Lisa 1. Ristumiskoha ehitamise nõuded.

Võttes aluseks ehitusseadustiku (edaspidi EhS) § 99 lg 3 määrab Transpordiamet nõuded:

Joonis 1. Ristumiskoht riigitee nr 11230 Harju-Risti - Riguldi - Võntküla tee km 47,78.

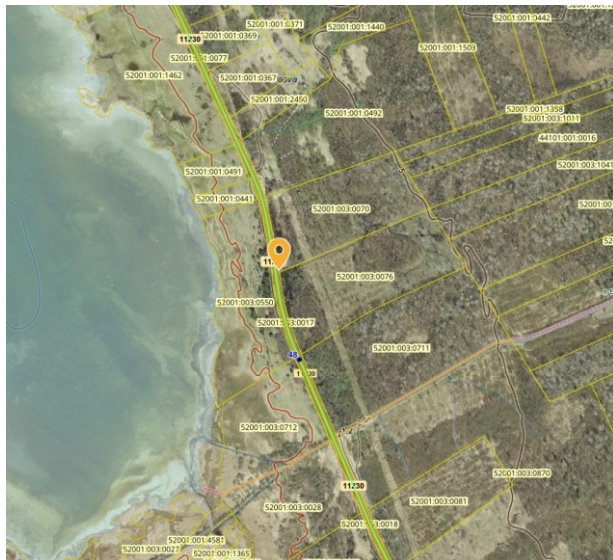
1. Nõustume ühise juurdepääsu kavandamisega riigitee nr 11230 Harju-Risti - Riguldi - Võntküla tee km 47,78 Ranna (52001:003:0076) ja Mereääre (52001:003:0070) kinnistutele.

Joonis 1. Ristumiskoha pikikallade kujundamine.

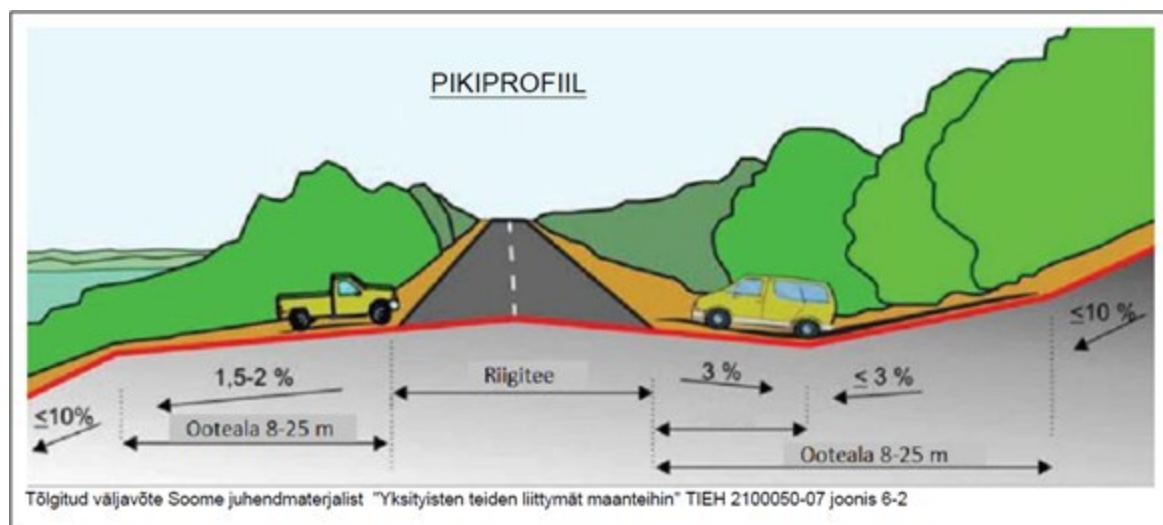
- 9.2 Mõõdistada minimaalselt 20 m raadiuses riigitee teljest kavandatava ristumiskoha asukohal.
- 9.3 Mõõdistusala ja uuringud peavad olema piisavad projekti koostamiseks ja kontrollimiseks.
- 9.4 Mõõdistada olemasolevad riigitee veeviimarid mahus, mis on vajalik eelvoolu tagamiseks.
- 9.5 Projekti kooskõlastamiseks esitamise hetkel peab olema geodeetilise mõõdistuse sh kooskõlastuste vanus kuni üks aasta.
10. Ristumiskoha plaanilahenduse koostamisel lähtuda Transpordiameti tüüpjoonise I põhimõtetest. Pöörderaadiused määrata liikluskoosseisu kõige ebasoodsama sõiduki pöördekoridoride järgi. Kujutada pöördekoridorid joonistel.
11. Ristumiskoht projekteerida riigiteega võimalikult täisnurga all. Ristumiskoha pikikalded määrata vastavalt alltoodud joonise põhimõtetele arvestusega, et riigitee alusele maale sademeveett üldjuhul ei juhitata.
